Mission régionale d'autorité environnementale
OCCITANIE

Avis
**sur l'aménagement du système d'endiguement du quartier des
Cabanès sur la commune de Pérols (Hérault)**

N°Saisine : 2023-012225

Avis émis le 25 mars 2024

Figure n°7 : carte de l'aléa marin (submersion marine)

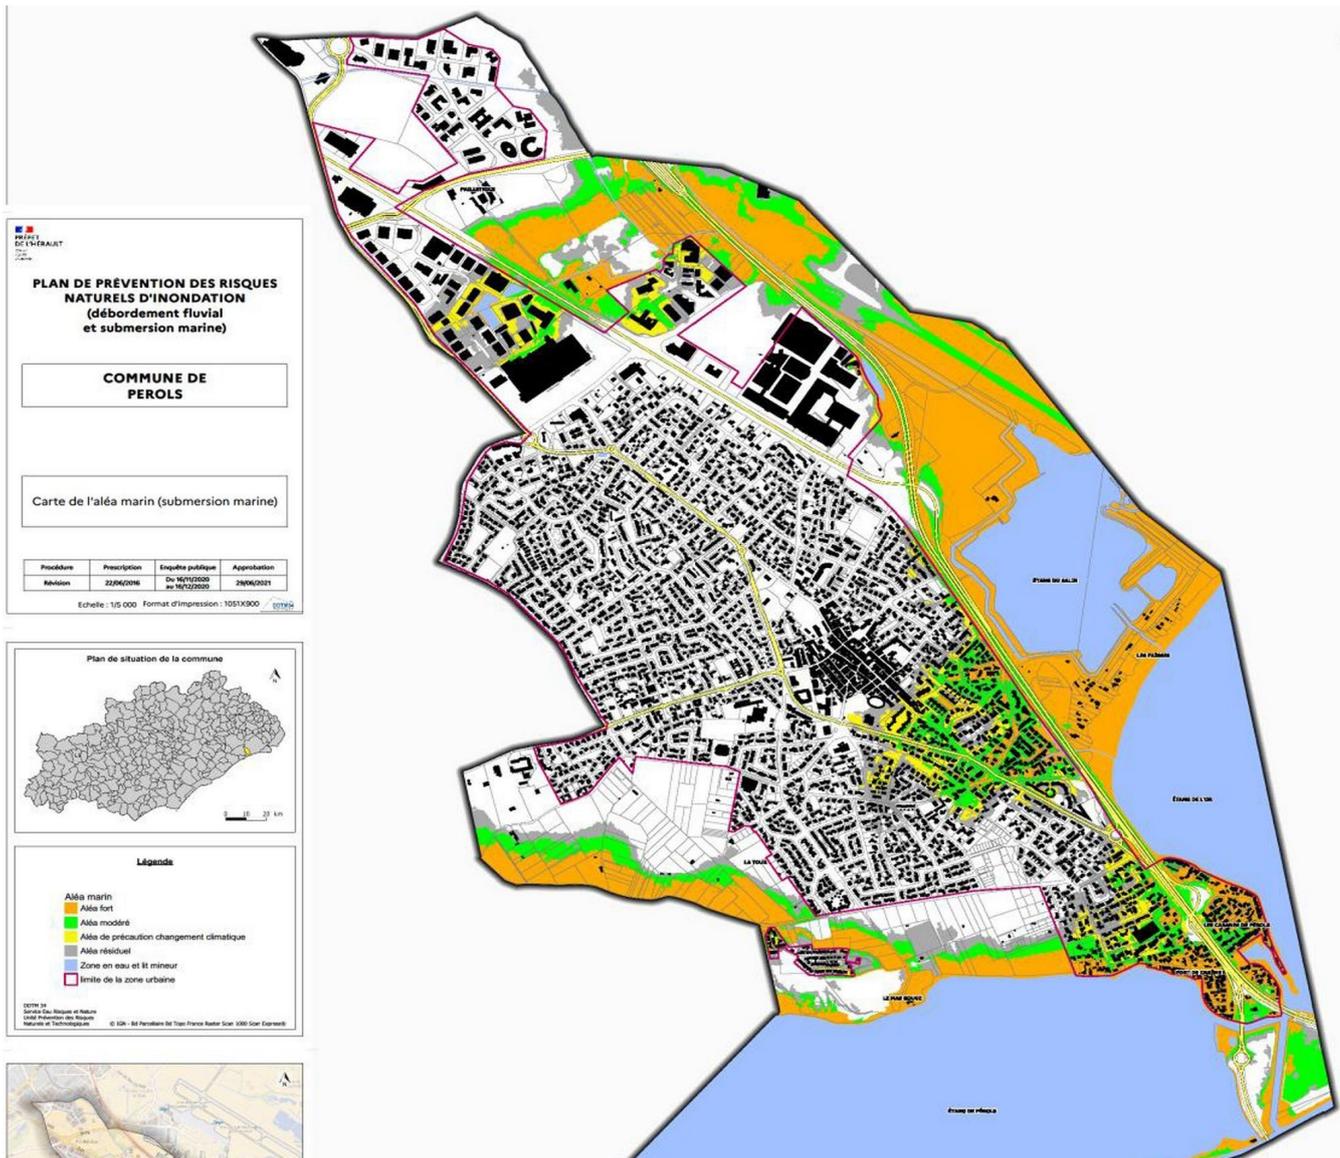
Pour une bonne compréhension des processus d'inondation et du niveau de protection retenu, la MRAe a relevé dans l'étude de dangers les informations ci-après, complémentaires de celles présentées dans l'étude d'impact.

Figure n°8 : cartographie de la limite supérieure de l'herbier

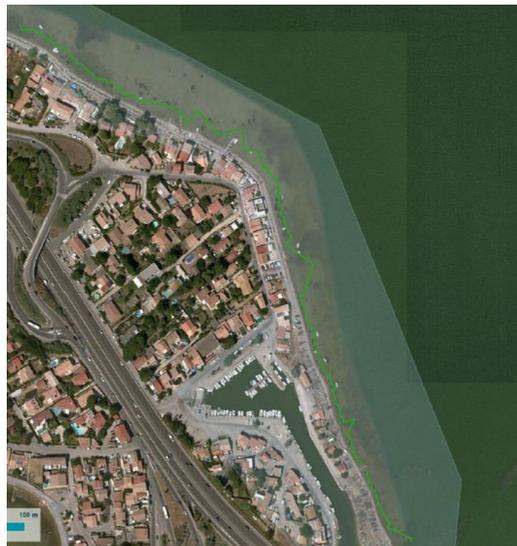
La MRAe estime que les mesures de réduction prévues sont de nature à limiter les impacts sur le milieu ; elle juge toutefois nécessaire de produire une cartographie montrant l'emprise du projet et des travaux sur la lagune et leur positionnement par rapport aux herbiers, et s'interroge sur la fréquence de suivi de l'herbier en phase travaux limitée à une visite mensuelle, ce qui paraît insuffisant, notamment pour les zones où l'herbier est le plus proche du bord.

La MRAe recommande de compléter l'étude d'impact par :

- **une cartographie de l'emprise du projet et des travaux dans la lagune et par rapport aux herbiers ;**
- **la description du protocole de suivi des herbiers de phanérogames (nombre de stations, surfaces occupées par l'herbier, caractéristiques des populations, structure et biodiversité des peuplements de faune et de flore associés, etc.)¹⁰ jusqu'au protocole d'interruption des travaux en cas de constat de dégradation ; la mise en œuvre de ce suivi à intervalles plus rapprochés pourra être envisagée en tant que de besoin (selon la concentration de MES) afin de pouvoir intervenir rapidement.**
